NYE AKER

MEDVIRKNING PULJE 3.2 - MØTE 3

GRUPPE X - POLIKLINIKK OG DAGBEHANDLING

TEMA FOR MØTE 3

S24 - 04.01.059 Undersøkelse og behandling, fysikalsk medisin

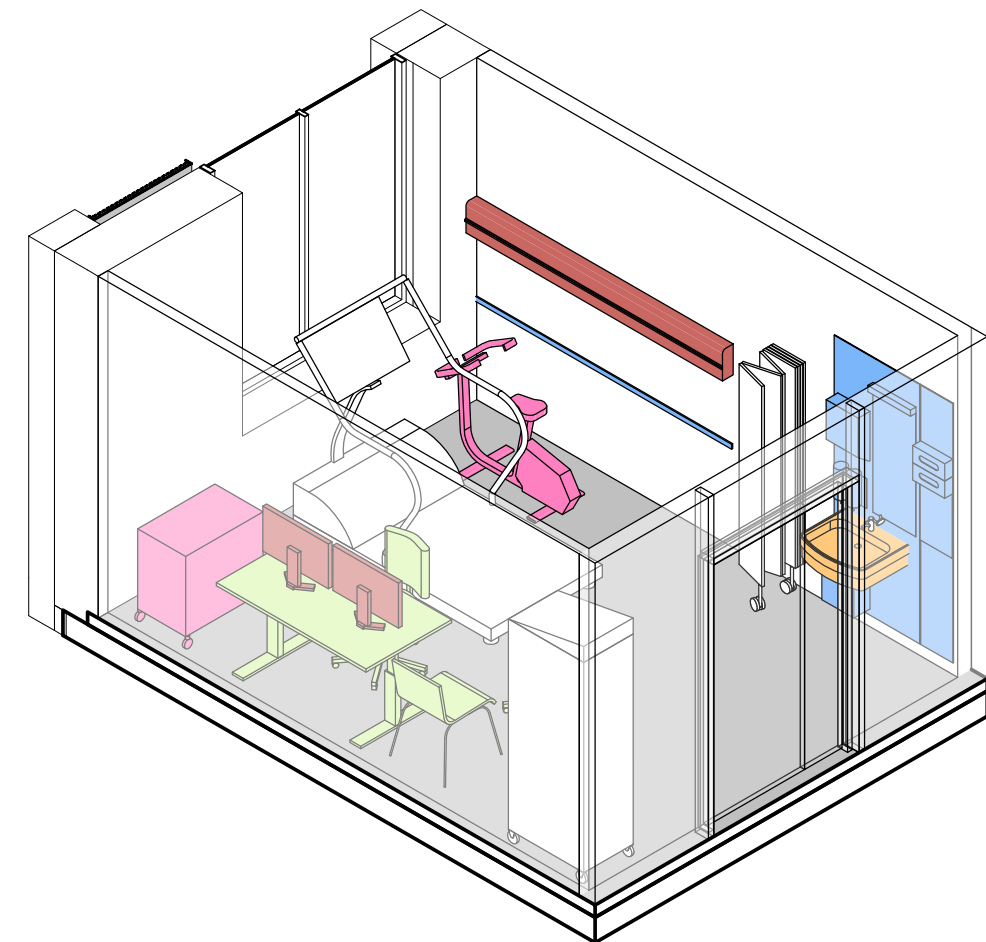
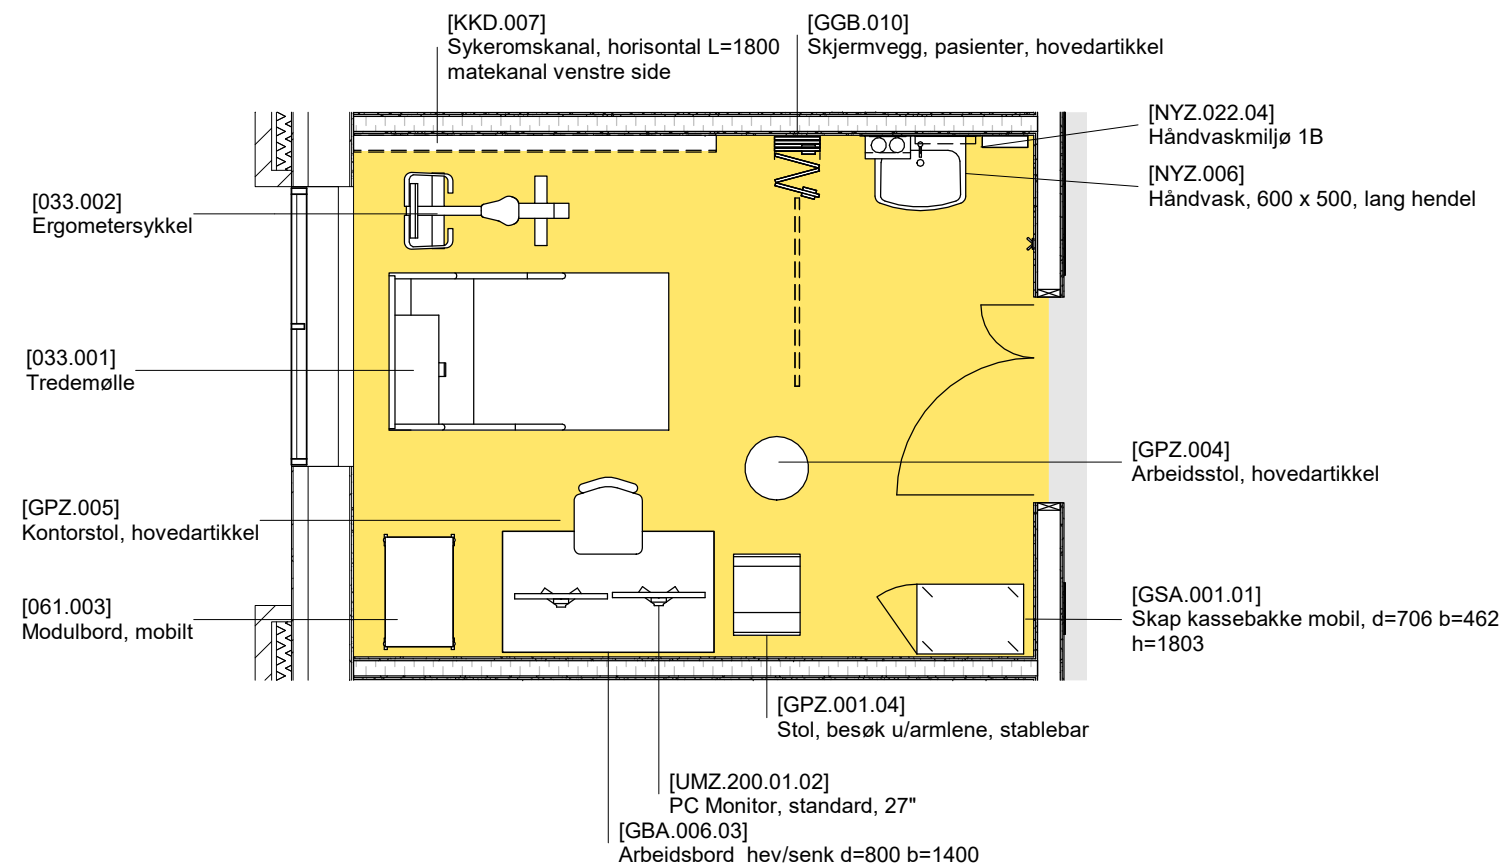
- Tredemølle og ergometersykel
- Kan arbeidsbord og stol erstattes av pc tralle med pc?
- For fremtidig fleksibilitet fastholdes sykeromskanal og utstyrsskinne.

Planutsnitt 04.01.063

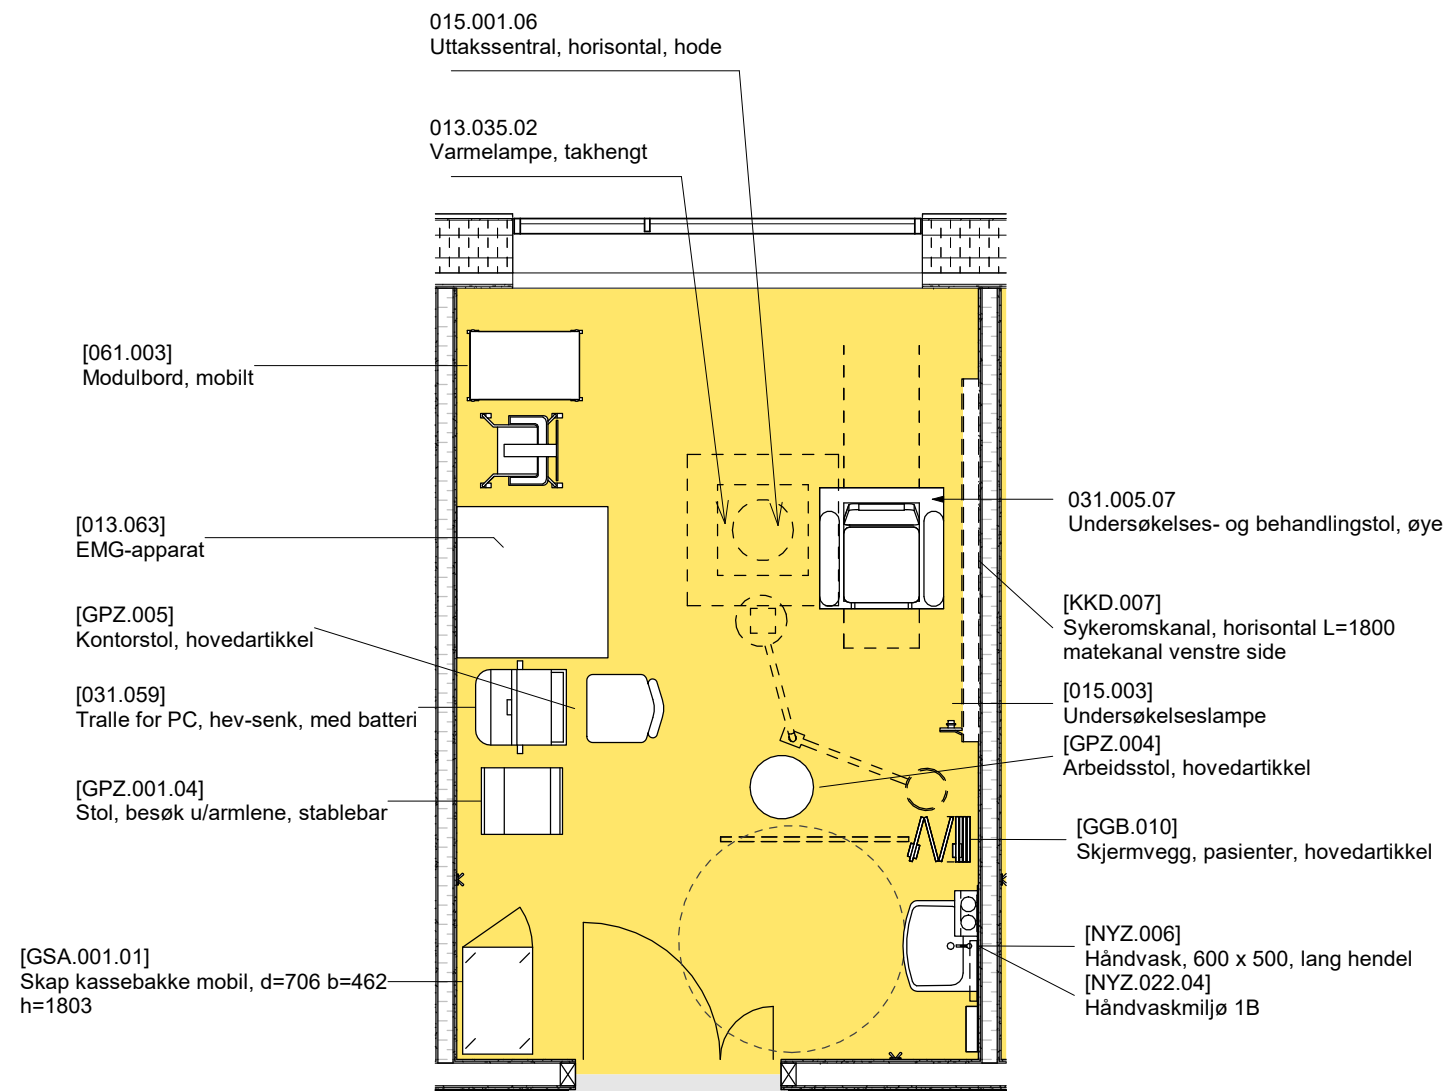
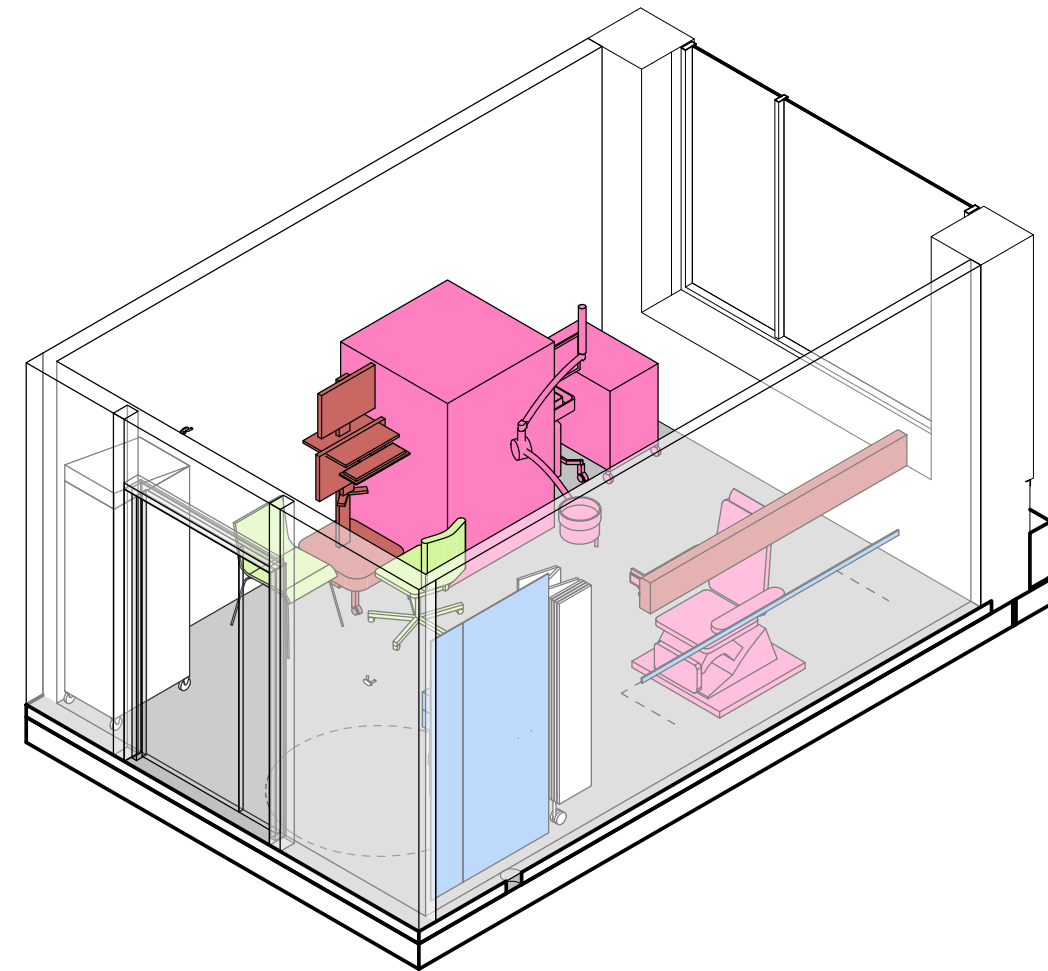
- Eksempel på hodeboks må beskrives nærmere
- En undersøkelsesbenk og en undersøkelsesstol beskrevet - skal en ut? (i tegning kun tegnet inn en undersøkelsesstol, øye)
- Lagt inn pc-tralle i stedet for arbeidsbord - er det tilstrekkelig?

S26 - 04.01.065 Undersøkelse og behandling, klinisk
nevrofysiologi

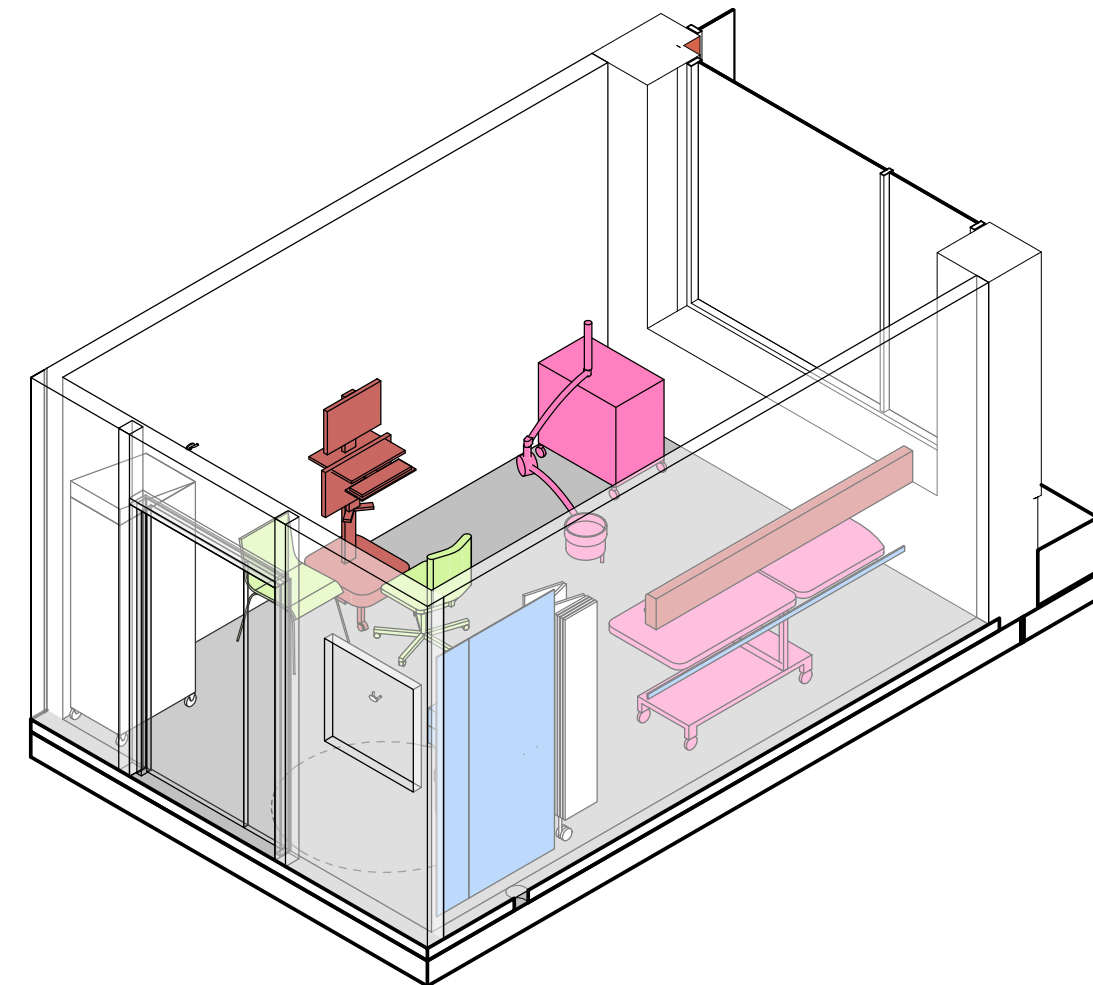
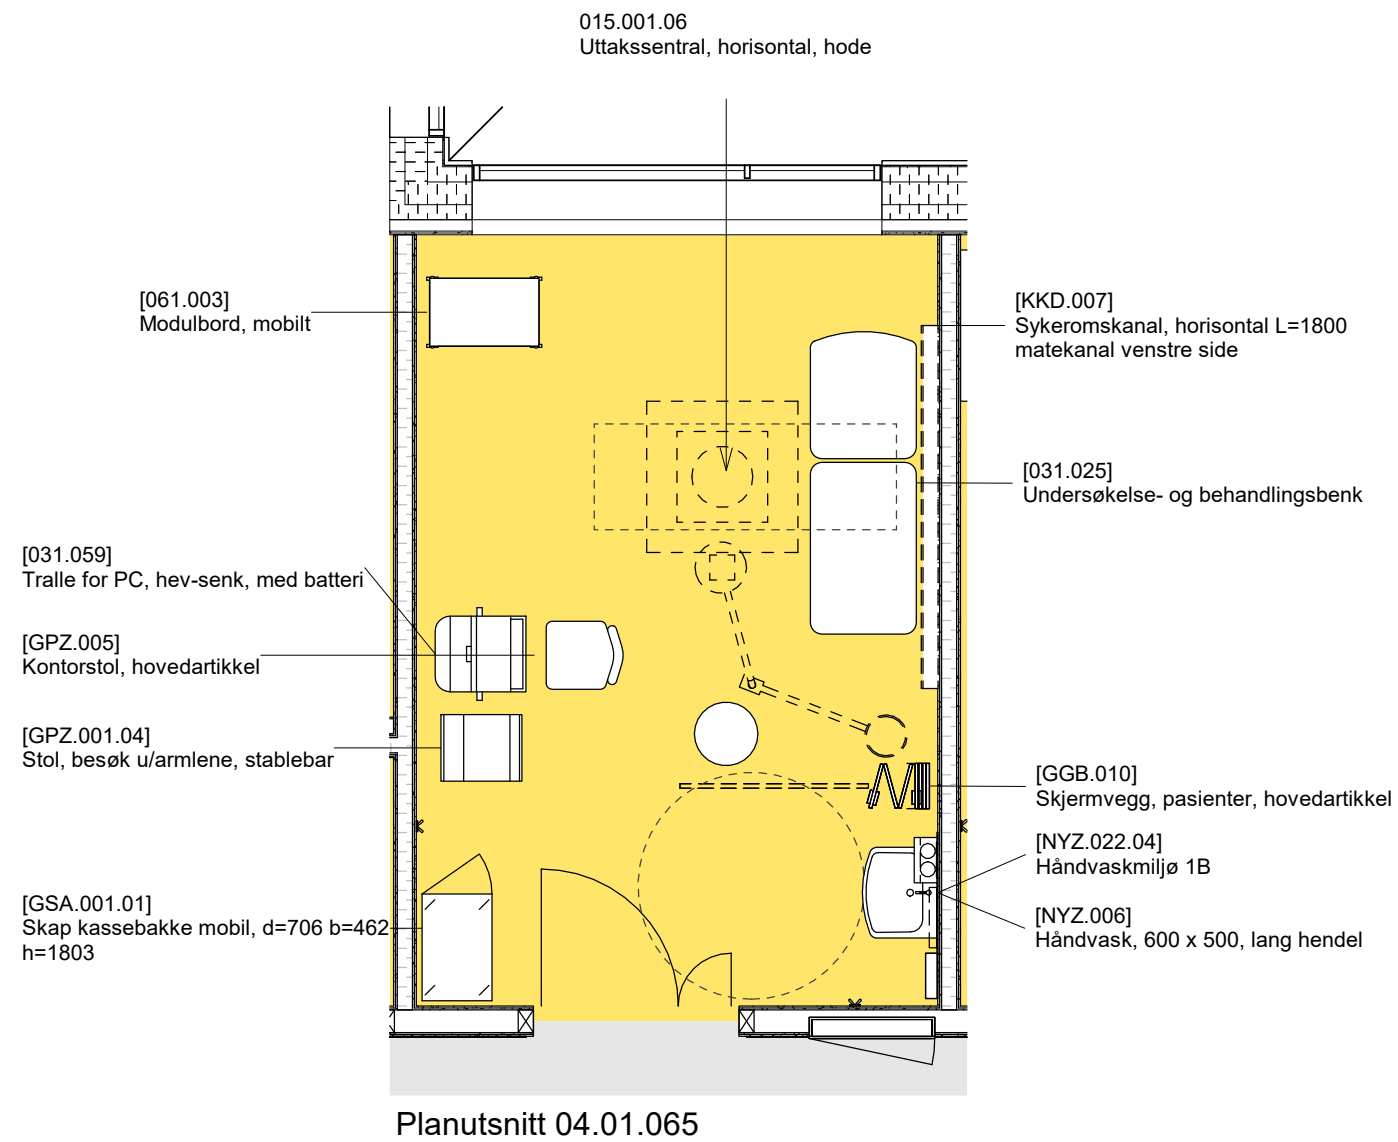
- Lagt inn pc-tralle i stedet for arbeidsbord - er det tilstrekkelig?
-

Planutsnitt 04.01.068

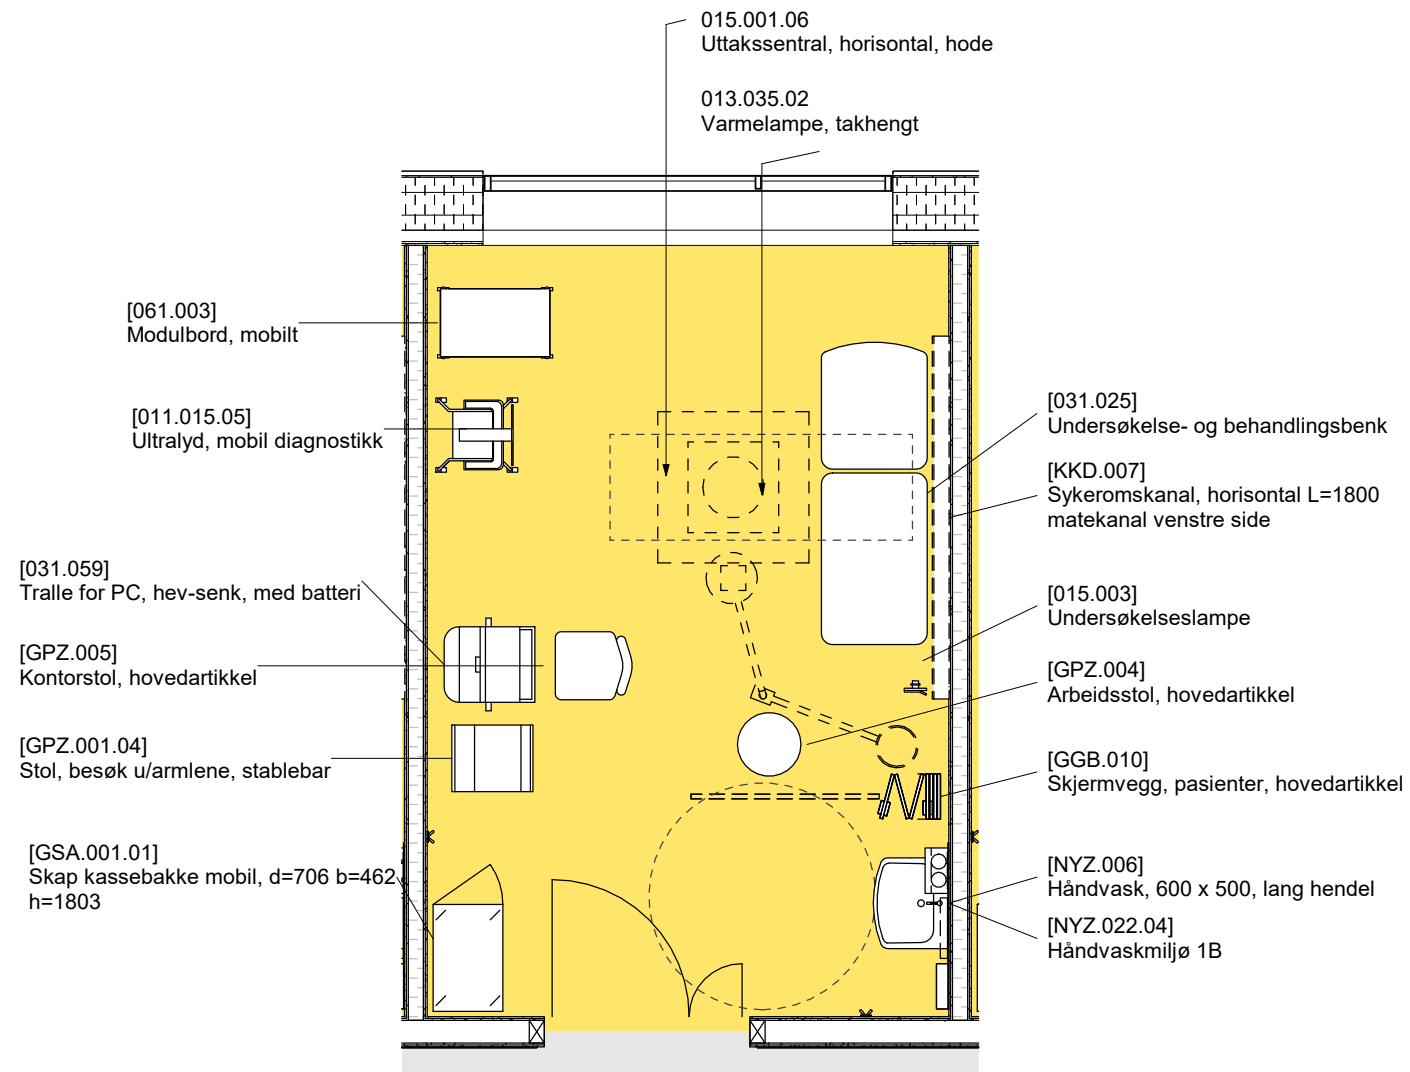
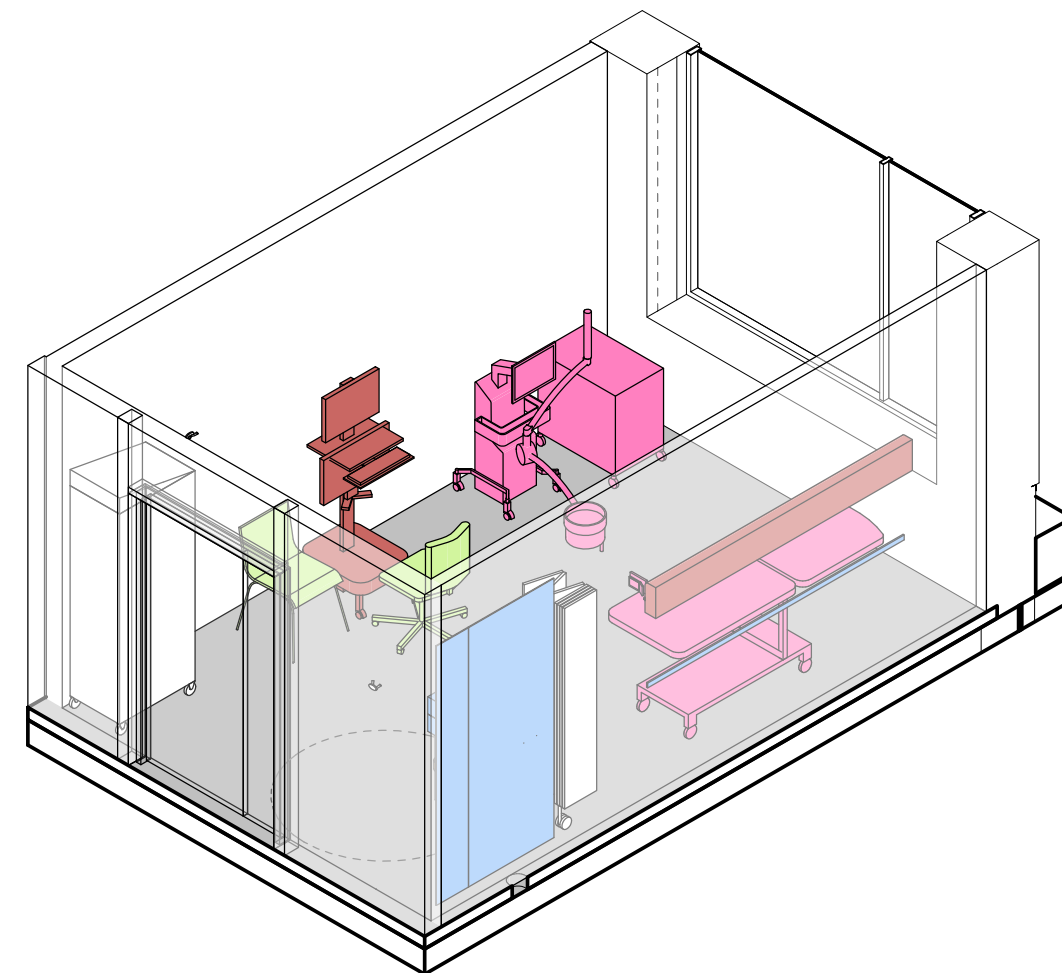
- Lagt inn pc-tralle i stedet for arbeidsbord - er det tilstrekkelig?
-
